**REALIZZAZIONE DI UN IMPIANTO EOLICO  
DA 50.4 MW IN LOCALITÀ "MAMONE"  
- COMUNI DI BITTI (NU) E BUDDUSO' (SS) -**

<b>OGGETTO</b> <b>STUDIO DI IMPATTO AMBIENTALE-  APPENDICE INTEGRATIVA</b>	<b>TITOLO</b> <b>STUDIO PREVISIONALE DI IMPATTO  ACUSTICO – APPENDICE INTEGRATIVA</b>
<b>PROGETTAZIONE</b> I.A.T. CONSULENZA E PROGETTI S.R.L. ING. GIUSEPPE FRONGIA  <b>STUDIO PREVISIONALE DI IMPATTO ACUSTICO</b> Ing. Antonio Dedoni 	<b>GRUPPO DI LAVORO</b> Ing. Giuseppe Frongia (coordinatore e responsabile) Ing. Marianna Barbarino Ing. Enrica Batzella Ing. Gianluca Melis Ing. Emanuela Spiga Ing. Andrea Cappai Dott. Mauro Casti  Dott. Maurizio Medda Dott. Matteo Tatti Dott. Geol. Mauro Pompei Dott. Geol. Maria Francesca Lobina

Cod. pratica 2019/0183 Nome File: **WPD-B-RA10\_01\_Studio previsionale di impatto acustico -appendice integrativa**

Con riferimento alla procedura di VIA Statale del progetto di impianto eolico nel territorio di Bitti, proposto dalla società WPD Italia S.r.l., il presente documento si propone di riscontrare le richieste di chiarimenti e integrazioni in merito all'aspetto ambientale "Rumore" formulate dalla Regione Sardegna al punto 4 della nota Prot. N. 2660 del 2 fe

Figura 1 Individuazione planimetria del punto di rilievo traffico

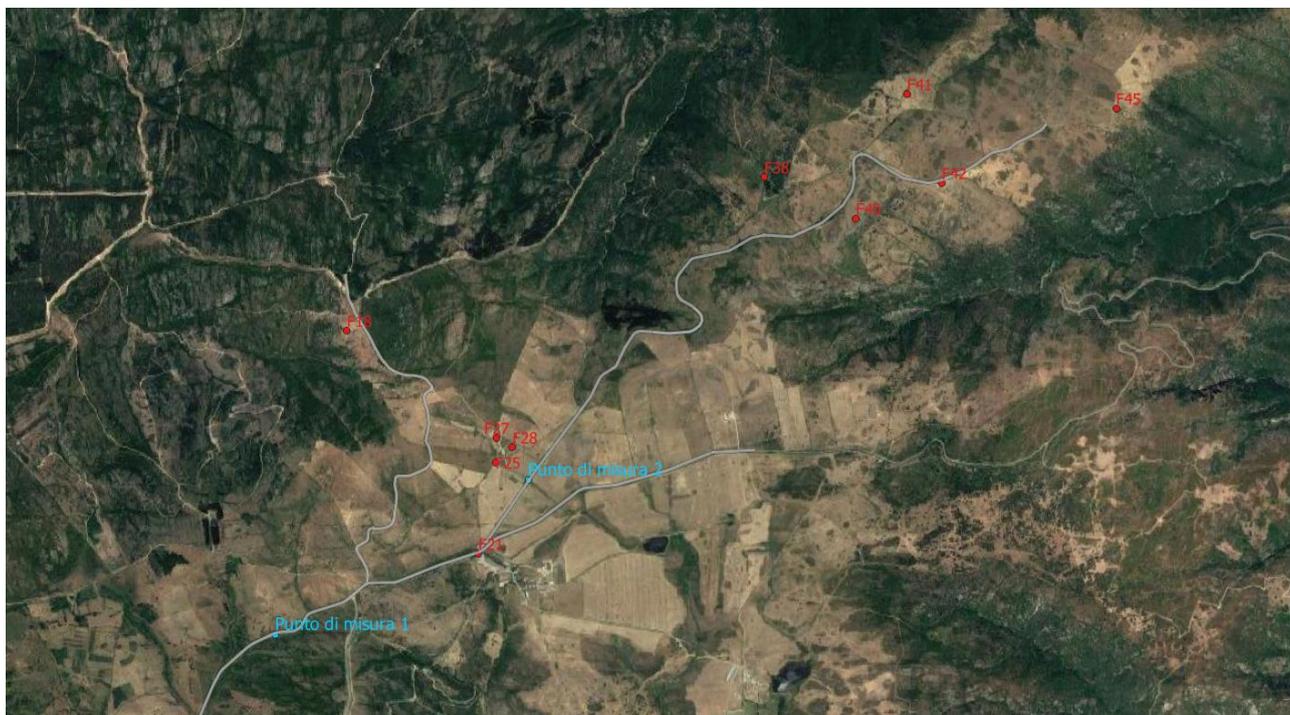
**Punto A:** La documentazione predisposta dalla Società Proponente per la valutazione di impatto acustico, dovrà essere integrata rielaborando, a una scala adeguata e con opportuna risoluzione grafica, le mappe delle isofoniche che simulano il clima acustico ante-operam e post-operam, dovranno inoltre essere indicati in forma tabellare, i livelli sonori in corrispondenza dei ricettori, riportando il livello di rumore residuo e i valori previsionali elaborati sia con il modello Windpro-Decibel che con il modello Nord-2000.

Per la definizione del traffico stradale sono stati eseguiti dei rilievi a campione del transito degli automezzi, leggeri e pesanti, lungo la strada SP50 di collegamento tra il Comune di Bitti ed il Comune di Lodè, e nella strada rurale di accesso ai lotti dei ricettori.

La Tabella 1 riporta i dati degli automezzi rilevati ed il livello di pressione sonora misurato a bordo strada.

Figura 2 – Individuazione dei fabbricati nell'intorno dei 1000 metri dal parco eolico

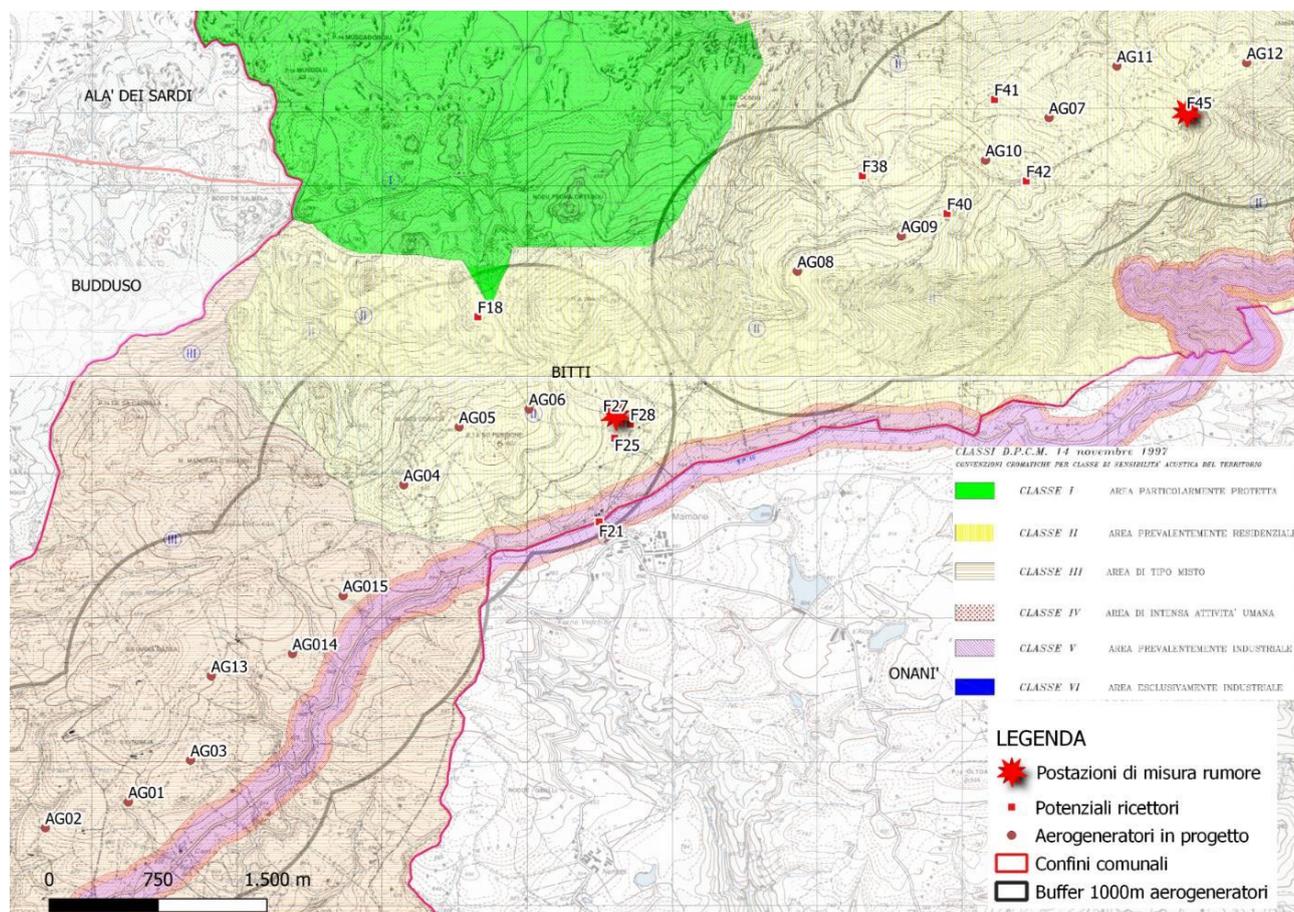
**Punto B:** non risulta suffragata da adeguati riscontri la tipologia di utilizzo di tutti i potenziali ricettori, in funzione delle distanze dagli aerogeneratori, come individuate dalla Delib. G.R. 3/17 del 2009 (300 m dagli edifici a frequentazione diurna e 500 m da quelli a frequentazione notturna e/o uso residenziale) e della tipologia di utilizzo degli stessi. Sulla base di un approfondimento sulla tipologia di utilizzo degli edifici (rif. Elaborato WPD-B-TA9-1- Carta con individuazione e classificazione dei fabbricati entro 1000 metri dal parco eolico), si ritiene che l'analisi previsionale debba essere estesa ai ricettori significativi, per distanza e frequentazione (anche non continuativa), valutando anche la fase di cantiere;

A valle di tali riscontri, si è proceduto ad accertare la categoria catastale di appartenenza dei manufatti edilizi. L'Elaborato WPD-B-TA9-1 (Carta con individuazione e classificazione dei fabbricati entro 1000 metri dal parco eolico) riporta l'individuazione dei fabbricati censiti in accordo con la metodologia precedentemente indicata.

Le analisi hanno condotto ad accertare la presenza di un unico edificio catastalmente ascritto alla categoria delle abitazioni (Categoria catastale "A"); è stata inoltre riscontrata la presenza di una azienda agricola con annessa struttura ricettiva (agriturismo). Tra i ricettori di interesse per le finalità del presente studio, inoltre, è stato ricondotto l'edificio guardiania della colonia penale di Mamone.

Tra i fabbricati censiti, inoltre, è stata riscontrata la presenza di alcune aziende agricole o corpi edilizi di supporto all'attività agricola, con presenza discontinua di personale. La frequentazione di tali edifici è saltuaria e strettamente legata alle esigenze di conduzione dei fondi agricoli. Alcuni di questi fabbricati, peraltro, presentano caratteristiche architettoniche che inducono a ritenere plausibile la permanenza di persone, ancorché occasionale e verosimilmente nel solo periodo di riferimento diurno, essendo strettamente legata alle esigenze di conduzione dei fondi agricoli.

Le verifiche previsionali circa il rispetto dei limiti di legge in materia di impatto acustico, compresa la fase di cantiere, sono state condotte su un sottoinsieme rappresentativo di 10 ricettori potenziali, comprendente il fabbricato di categoria catastale "A", l'agriturismo, la guardiania della colonna penale, nonché su alcuni edifici di supporto all'attività agricola ubicati in posizione più sfavorevole rispetto all'impatto acustico dell'impianto; questi ultimi sono stati individuati in base a criteri di rappresentatività spaziale rispetto al posizionamento degli aerogeneratori, ossia distribuiti nei vari settori di provenienza del vento, nonché sulla base dell'entità dei livelli sonori previsionali restituiti dal modello di calcolo.
